Réf. CRMS : AA/JMB/SJN30002_646_Botanique_tourIBM

Objet : SAINT-JOSSE-TEN-NOODE. Square Victoria Regina, 1 : ancienne tour IBM.

Demande de permis unique portant sur la rénovation d'un immeuble de bureaux avec modification des matériaux de la façade et modification du volume, réorganisation du rez-de-chaussée, amélioration de l'accessibilité au bâtiment (permis modificatif du permis 14/PFU/558662) ▪ **Avis conforme de la CRMS**

En réponse à votre courrier du 17/10/2019, nous vous communiquons ***l'avis conforme favorable sous conditions*** émis par notre Assemblée en sa séance du 6/11/2019.

projet 2017, extrait du dossier

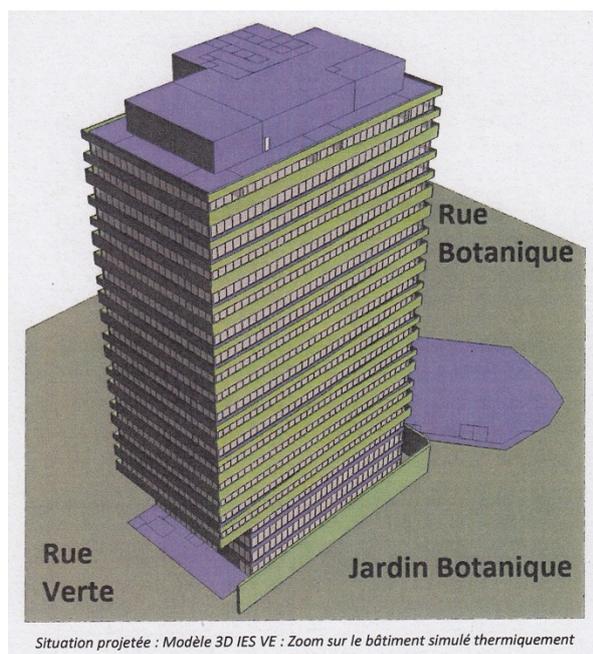
La CRMS avait émis un avis conforme défavorable en séance du 20/04/2016 (réf. JMB/SJN-3.2/s.586) en raison notamment d'une visibilité trop importante (notamment la 'sphère') et des risques de reflet de la surface vitrée qui auraient eu un impact négatif sur la végétation. Elle demandait en outre de renoncer à tous les ajouts qui ne s'inscrivaient pas strictement dans le volume actuel et à l'application d'un vitrage couvrant la totalité de la façade.

En sa séance du 15/03/2017, la CRMS avait ensuite émis un avis conforme favorable sous réserves, car la demande répondait partiellement aux demandes de la CRMS d'avril 2016:

- la sphère est supprimée ;
- la façade est composée d'un mur rideau en verre et de bandeaux réalisés en matériau minéral de teinte claire à base horizontale ;
- le gabarit est conservé.

Les réserves de l'avis CRMS précisait qu'il fallait réétudier la possibilité d'aménager une toiture verte sur le dernier niveau et détailler dans les conditions de délivrance du permis les mesures pour éviter des dégradations dans le site classé durant le chantier.
